大山生竹火山灰の層厚見直しにより、関電原発の安全性は成り立たない

1. 美浜 3 号炉、高浜 1・2 号炉の燃料取替用水タンクは火山灰と雪の重みに耐えられない

2. 高浜3・4号炉及び大飯3・4号炉で、非常用ディーゼル発電機のフィルタ交換・清掃過程は成り立たない

美浜 3 号
燃料取替用水タンク

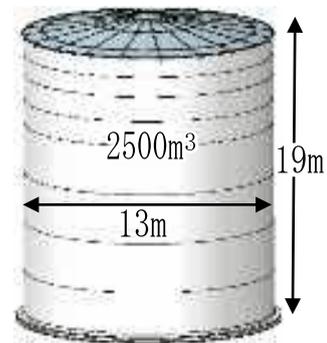
美浜 3 号炉の 3 月 17 日付審査書案 6 頁では、基本設計等の技術的成立性の確認に関し、「(2) 施設を内包する建屋及び屋外施設に対する静的荷重の影響」について次のように述べている。「施設を内包する建屋、屋外タンク等に対する降下火砕物の堆積荷重(積雪による荷重の組合せを含む。以下同じ。)の影響について、荷重又は応力による簡易評価を行ったところ、発生値が許容限界を下回ることから、構造健全性は維持されるとの評価結果が得られた」(下線は引用者)。しかし、少なくとも燃料取替用水タンクについての構造健全性は以下で述べるように確実に成り立つとは言えない。

実際、3 月 17 日の規制庁「審査の概要」9 頁では、美浜 3 号炉の場合、発生応力が 253MPa。許容応力が 259MPa より、裕度が $259/253 = 1.02$ と書かれている。すなわち余裕がわずかに 2% しかない。このときの発生応力は、次表に示すように、火山灰層厚 22cm と積雪 100cm による荷重によるものである。

度が1.02と余り大きくないということでございます。こちらにつきましては、設計及び工事の計画の認可の審査の中で具体的に裕度がどのくらいあるかということについては詳細に確認をしたいと思っております」（議事録：p.10）。上記のように、この裕度評価は「簡易評価」なので、より詳細な評価によって裕度を高めたいという意図があるのではないかと推察される。

では、タンクの取替が必要になるのはどのような場合だろうか。発生応力が許容応力を超える場合に他ならない。火山灰層厚22cmのまま、積雪量が105cm以上になればその違法状態は実現する。上記表の合計荷重が645となり、630の1.02倍を超えるからである。積雪量は敦賀市で95cmの実績があるので（<https://www.fukuishimbun.co.jp/articles/-/267569>）、昨今の状況からすれば、100cmでは余りにも余裕がなさすぎる。100cmを相当に超える積雪量を想定すべきである。

同様に、高浜1・2号炉では裕度が1.06であり、火山灰層厚27cmに加えて積雪が108cmあれば余裕はなくなる。まずは「詳細な再解析」でごまかされないよう監視を強め、昨今の積雪状況を踏まえた解析をするよう求めよう。

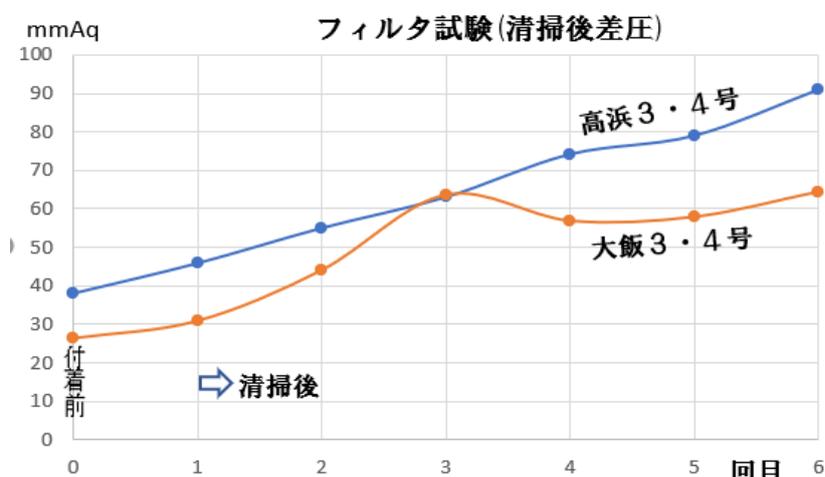
フィルタに火山灰が付着すると、空気の流れが悪くなりフィルタ前後の圧力差(差圧)が増える。高浜3・4号炉に関する資料※1125頁では、初期から5回目までの差圧試験結果を示した上で「フィルタを30秒間手で叩く清掃を行った後に、フィルタ差圧が回復していることを確認しており、清掃を繰り返す毎に差圧が大きく増えるような傾向がないことから、層厚見直し後に清掃回数が10回に増加しても成立する」と述べている。大飯3・4号炉の資料※2119頁でも同様である。しかし右図を見るとフィルタ清掃後の差圧が次第に増加しており、フィルタの火山灰付着量が増加している。それだけ目詰まりするまでの時間が短縮される。

の試験(高浜10回、大飯8回)を実行し、その結果の実態に基づいて対策を立て直すべきである。
